**„Rekonstrukce historické budovy bývalých  
jatek pro účely Galerie Plato“**

**ZMĚNOVÝ LIST**

ZL - 03f

Předmět změny: Mikropiloty

PŮDORYS  
 ZÁKLADNÍ ČÁSTI - KLASIFIKACE

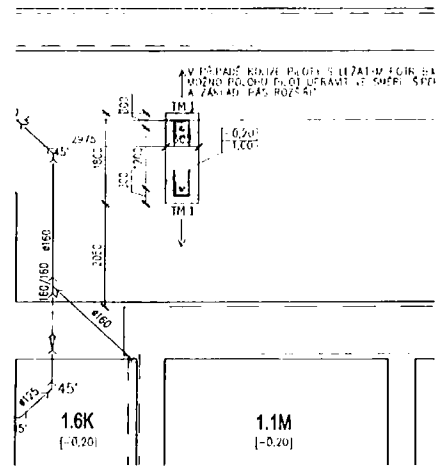
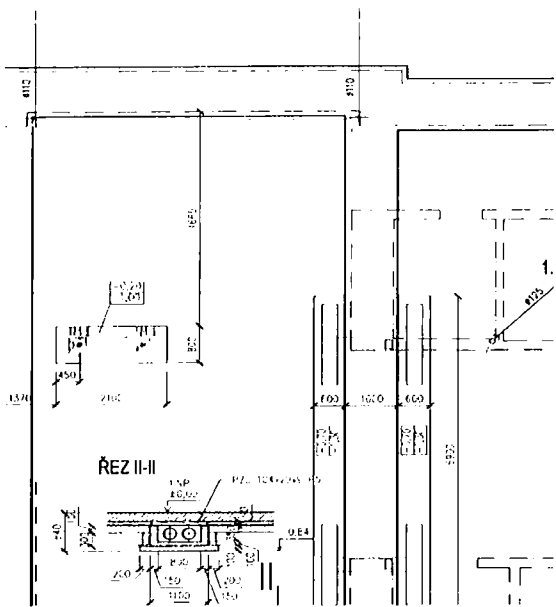
Doplnění mikropilot pod výtahové šachty. Celkem bylo v PD navrženo 5ks mikropilot pod výtahem č.2 a 5ks pilot u schodiště v 1.1K. Celkem v PD bylo navrženo 10 ks pilot. U výtahu č1 a u schodiště v 1.5K nebylo s pilotami uvažováno.

V rámci provádění výrobní dokumentace výztuže monolitických konstrukcí, bylo nutné u výtahu č.1 provést založení na 6ks mikropilot. U výtahu č.2 vzhledem k zatížení souvisejícím se třiramenným schodištěm, bylo nutno doplnit 2ks mikropilot a u třiramenného schodiště v 1.5K bylo nutno doplnit rovněž 2ks mikropilot. Jedná se o 10ks pilot navíc. U schodiště v 1.1K naopak nebylo nutné realizovat 5ks pilot, ale jen 2ks. Celkem bude nutné realizovat 7ks pilot navíc oproti původnímu návrhu.

Doplnění provedení mikropilot.

ZL - 03g

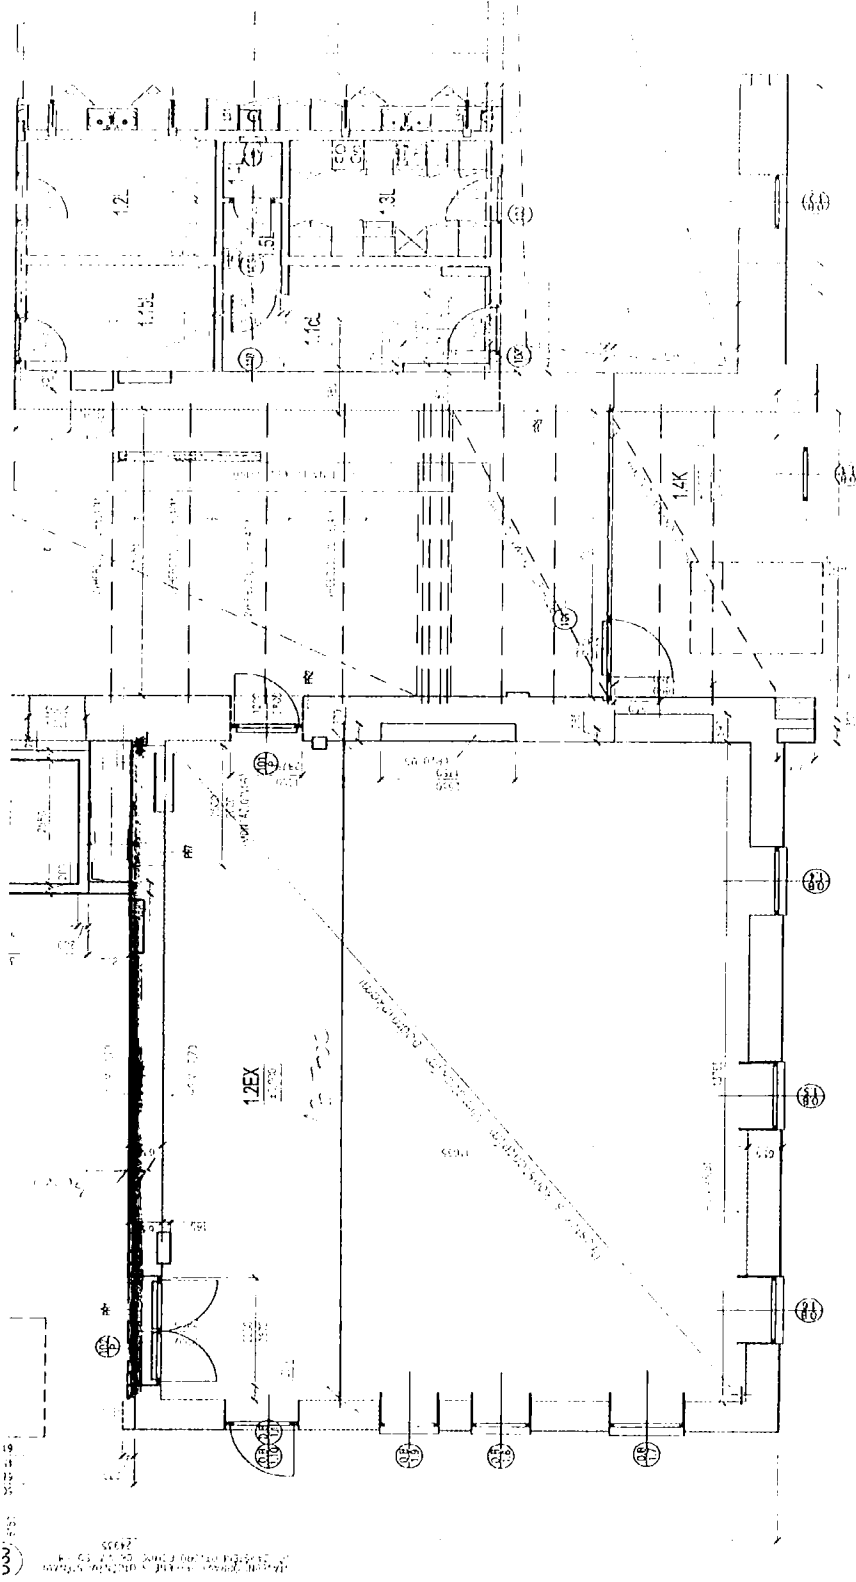
Příprava konstrukcí pro provedení ztužujících věnců v objektu A a B.

Vzhledem k provedení úpravy věnců, je nutno odbourat stávající části stěn, které nejsou v požadované výškové úrovni pro betonáž věnců.

Vybourání stávající části zděné stěny, dovoz a likvidace sutí na skládku.
